柏崎刈羽原子力発電所5号機

新潟県中越沖地震後の設備健全性に係る
点検・評価状況について
(タービン建屋におけるひび割れ補修状況)

平成22年4月27日

東京電力株式会社

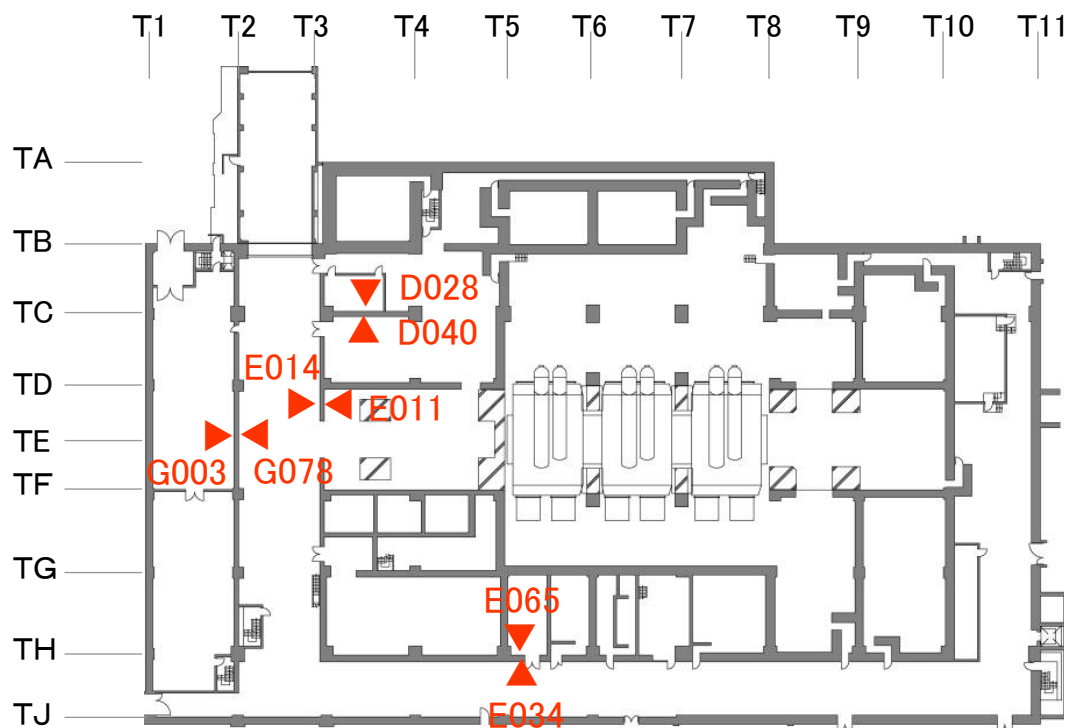
「タービン建屋1階に存在するひび割れ「E011」は、壁厚600mmの側面に新潟県中越沖地震を起因としたものとして、管理されていることを確認した。しかし、当該壁の裏側にひび割れ「E014」が存在し、同方向に亀裂が入っている。このひび割れは貫通しているのか確認すること。」

- 上記指摘に対して、5号機タービン建屋のひび割れ「E011」、「E014」について、ひび割れ深さ調査を実施し、貫通が確認されたことおよびその補修方法について説明を実施している。(第48回構造WG)
- 本報告においては、第48回構造WGでの報告をもとに、当社が実施したひび割れの貫通の有無の確認および補修の状況についてご説明する。
